INFORME N° 00503-2024-SENACE-PE/DEAR

ASUNTO : Evaluación del "Cuarto Informe Técnico Sustentatorio de la
Primera Modificación del Estudio de Impacto Ambiental
detallado de la Unidad Minera Santander", presentado por
Cerro de Pasco Resources Subsidiaria del Perú S.A.C.

REFERENCIA : Expediente N° M-ITS-00114-2023 (05.05.2023)

FECHA : San Isidro, 11 de junio de 2024

Figura 2: Zonas y secuencias de excavación proyectadas para la extracción de relaves seco

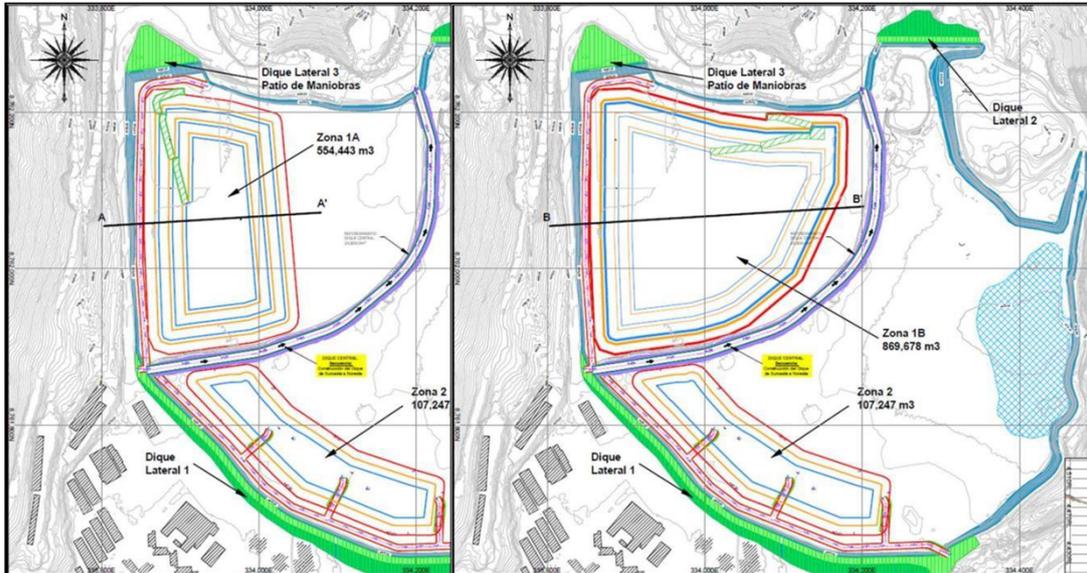
Este componente consta solamente de la excavación, carguío, y transporte de relaves secos existentes en el Depósito de Relaves Santander, para su uso como relleno en labores antiguas y tajos en zonas antiguas que tengan remanentes de mineral económico. La construcción y operación no requieren del refuerzo de ninguna estructura existente en el Depósito de Relaves, y la secuencia de excavación se realizará de acuerdo con las geometría y criterios de diseño descritos en el presente ITS (Figura 2).

Figura 5: Labores de Mina Magistral en las que se aplicará relleno con relave

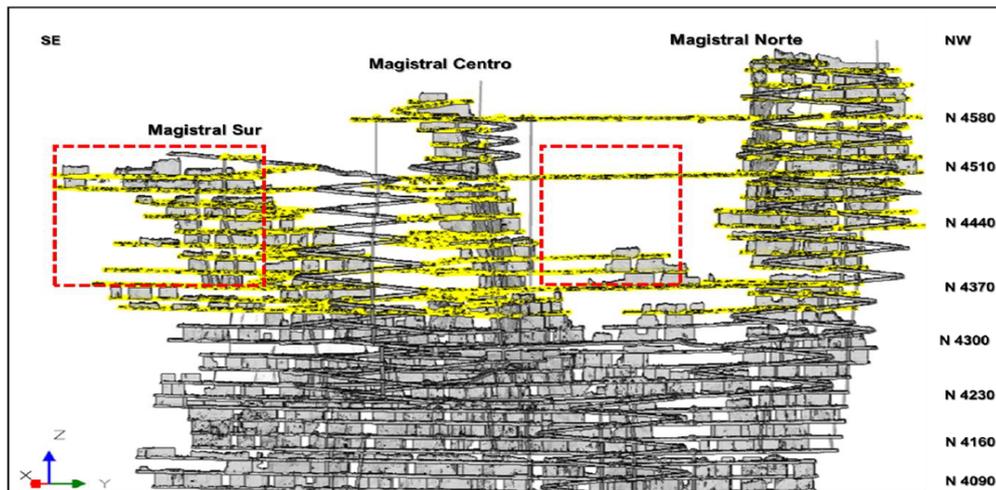
Las labores resaltadas en color amarillo son antiguas y se rellenarán con relave seco sin mezclar, en la medida en que las labores no se requieran para transporte, acceso, y operación general de la mina.

Las zonas resaltadas en los recuadros rojos son de potencial remanente de mineral económico, en cuyos tajos se aplicará la mezcla de relave y desmorte (material détrico) para el relleno; se precisa que el relleno con relave y desmorte se aplicará solamente en tajos.

Nota: El relave sin mezclar será dispuesto en las labores horizontales resaltadas en amarillo; la mezcla de relave y desmorte será dispuesta en algunos tajos de potencial mineral económico señalados en los recuadros rojos
